Dotyczy przetargu nieograniczonego: **Dostawa wraz z montażem parkomatów do obsługi Obszaru Płatnego Parkowania w Krakowie. Znak sprawy: 15/III/2020.**

Zarząd Dróg Miasta Krakowa, zgodnie z art. 38 ust. 2 Prawa zamówień publicznych przekazuje treść pytań wraz z odpowiedziami:

Schemat rozmieszczenia śrub mocujących podstawę

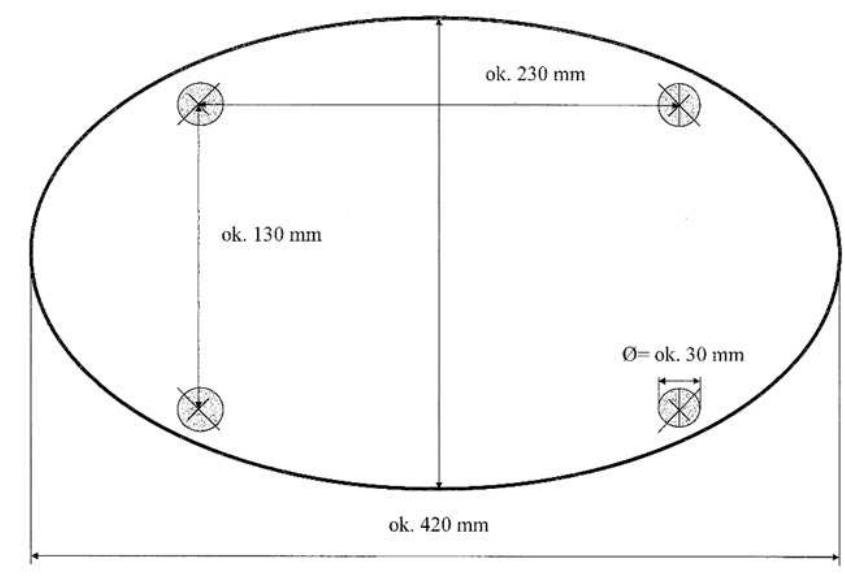
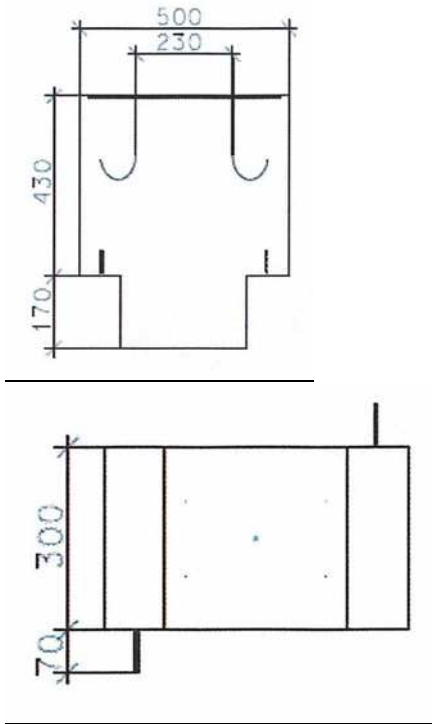
Czy Zamawiający potwierdza, iż jest w posiadaniu fundamentów pod parkomaty (w części lub w całości) i Wykonawca będzie mógł z nich skorzystać?

Tak. Zamawiający potwierdza, że jest w posiadaniu fundamentów do parkomatów (schemat poniżej) w ilości 150 sztuk. Schemat posiadanych fundamentów
